平潭综合实验区自然资源与生态环境局关于 起帆平潭海缆基地项目堆场建设工程 规划许可证变更批前公示

起帆平潭海缆基地项目堆场位于平潭综合实验区如意路与吉钓路交叉口东北侧。我局于2024年7月23日批复该项目建设工程规划许可证，编号为建字第350128202400011号。

现根据建设单位申请对总平面布局进行变更调整，主要内容详见变更情况说明。变更后，容积率、建筑密度、绿地率等均符合国有建设用地使用权出让合同有关要求。

附件：变更情况说明

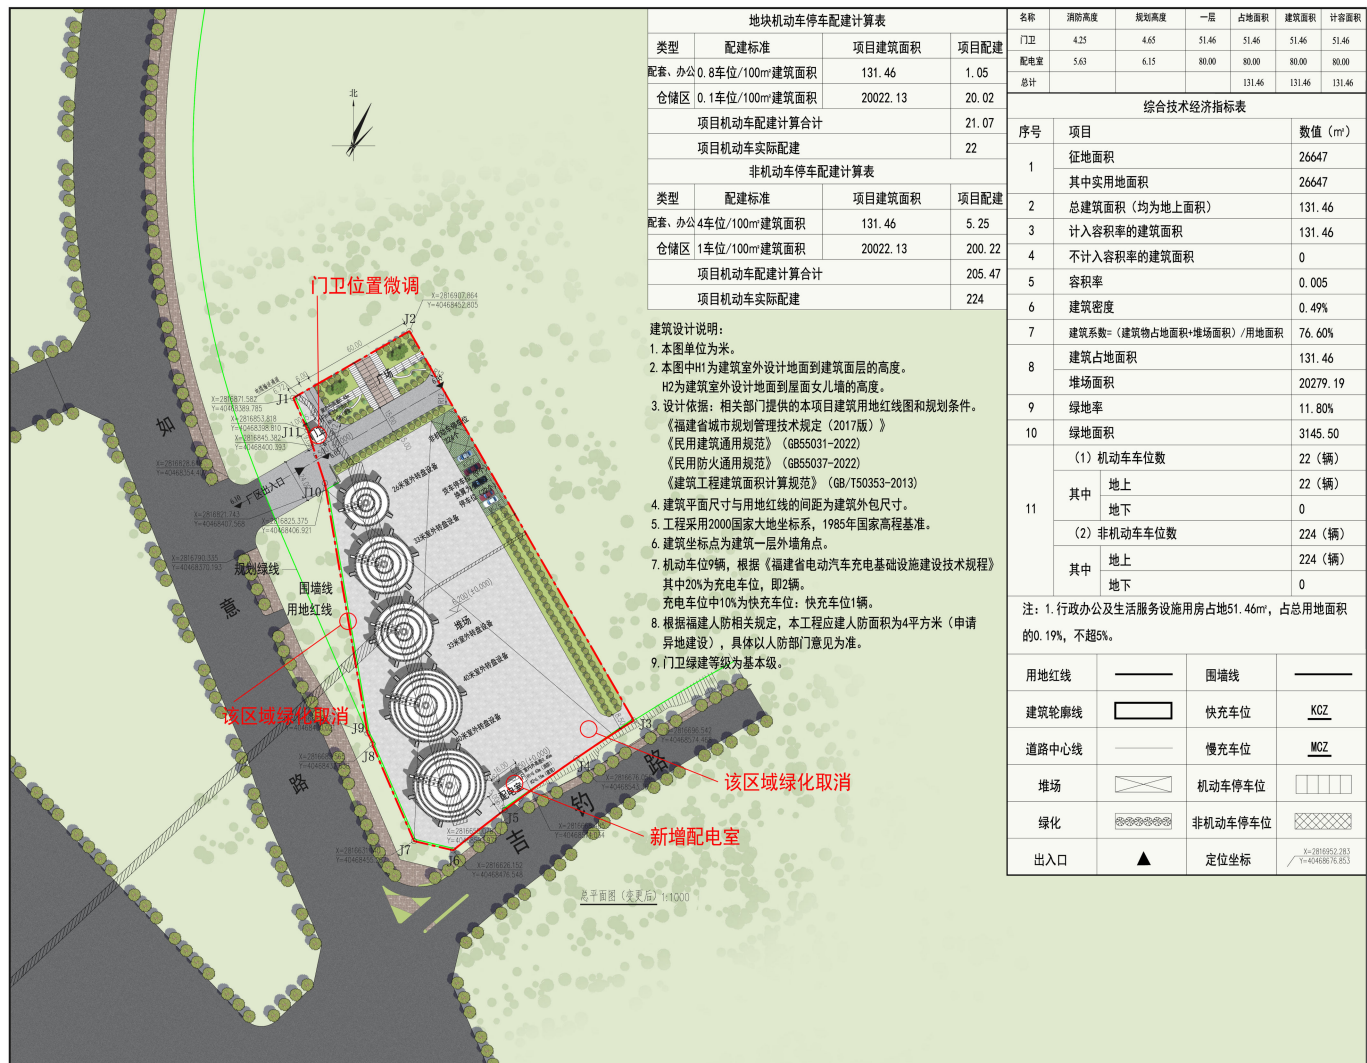
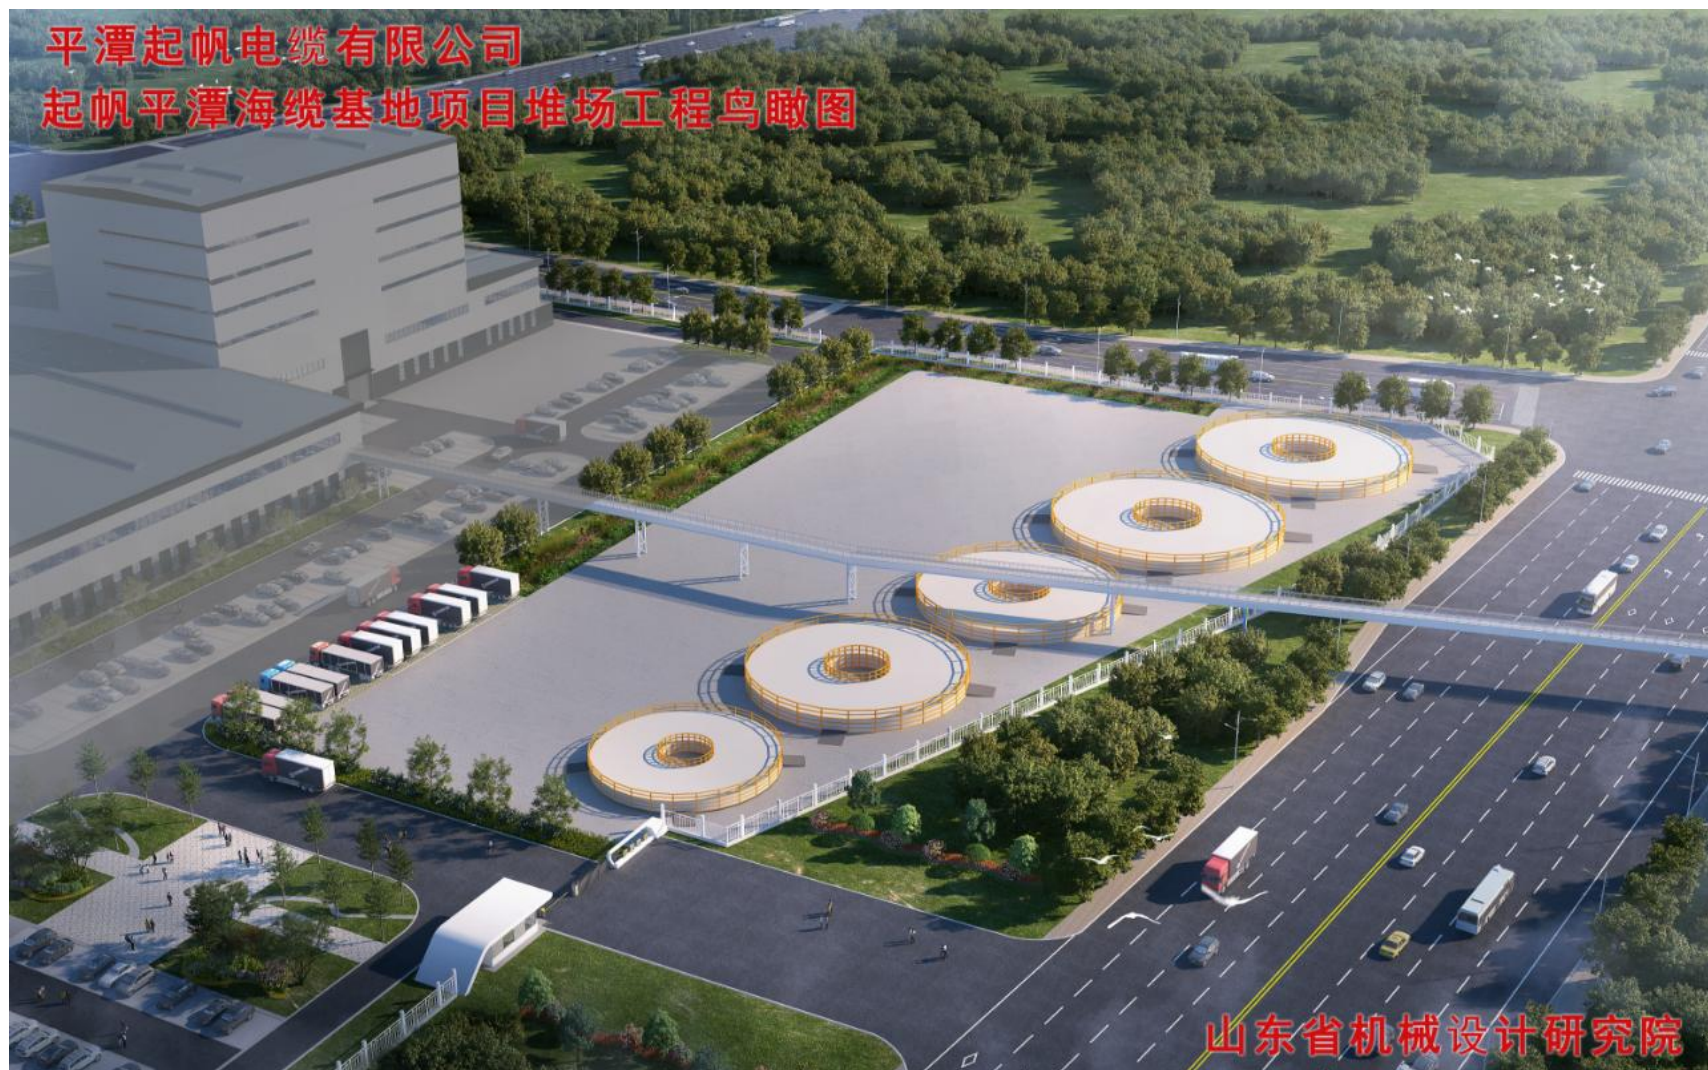
1. 根据电力部门要求，800kVA 以上箱式变压器改为干式变压器，原来室外安装的变压器需要移入变配电室，故新增配电室；
2. 因电缆输送通道的基础立柱与原门卫房位置冲突，门卫房位置微调，建筑规模不变；
3. 根据厂房工艺要求，堆场转盘设备西侧、南侧绿化带取消，用于存放临时设备；本项目的变更调整，总占地面积、总建筑面积、地上部分建筑面积、计入容积率的建筑面积、建筑密度、建筑系数、容积率、绿地面积、绿地率均有调整，调整后各项指标均符合国有建设用地使用权出让合同的要求。
